シンボルロードにおける防犯対策について

シンボルロードの防犯対策及び交通安全対策について、平成28年12月26日に朝霞警察署へのヒアリングを行い、以下の意見をいただいた。

図 防犯の考え方

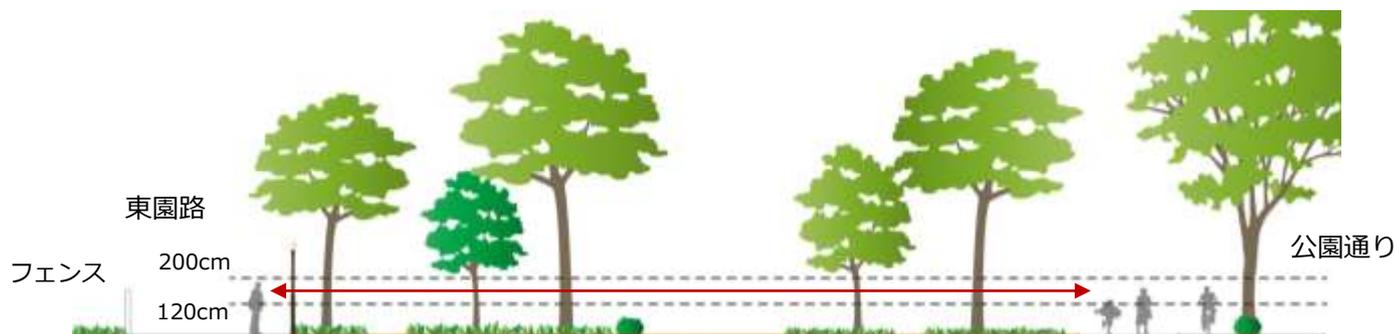
- ・青葉台公園と朝霞の森で挟まれる道路上に下半身を露出する人が現れる。
- ・青葉台公園でも、不審者がたびたび現れている。
- ・朝霞の森と税務署の間の道路では、引ったくりの事件がおきている。
- ・この周辺では犯罪の件数が多い。
- ・こういったことから、シンボルロードなどで開放する場所が人の目線が届かない場所ができると犯罪が発生してしまう。見通しをよくしてほしい。
- ・防犯、捜査のため、防犯カメラを適正台数設置していただきたい。
- ・市役所やハローワークなどとカメラのシステムの共有が図れると良い。
- ・イベントなど人が集まる場所では、犯罪がおきやすい傾向がある。
- ・犯罪を防ぐために夜間照明は必要。

- ・自転車通行帯と歩行空間は、物理的に分離し、自転車が歩行空間に入らないような対策をしてほしい。(例えば、自転車通行帯と歩行空間の間に縁石、フェンス、ガードレールなどの設置をする)
- ・自転車通行帯の幅を広く整備すると通行する自転車の速度が速くなる。
- ・自転車通行帯があれば自転車の通行は双方向が良い。

- ・公園通りと東園路の間に視線が届きやすいようにします。そのために、視線を遮る中木を除去し、低木・下草を大抵の人が反対側を見通せる高さ（120cm 以下）に維持します。また、大人の視線が確保される高さ（200cm 程度）まで下枝を刈り込みます。
- ・中央広場付近、東園路などの主な場所に防犯カメラを設置することを検討します。
- ・市民による防犯パトロールなどを検討します。

- ・主な歩行者動線、夜間を開放する場所や広場は、平均水平面照度概ね 3 ルクスを確保します。
- ・歩道及び自転車通行帯については、公園通りの既存の街路灯による照明を用品います。
- ・照明の設置にあたっては、指向性が高い光源、昆虫の誘引特性の小さい光源を使用するなど、生態系にも十分配慮します。

- ・自転車通行帯と歩道は、縁石、走行位置の明示等により物理的、視覚的に分離します。
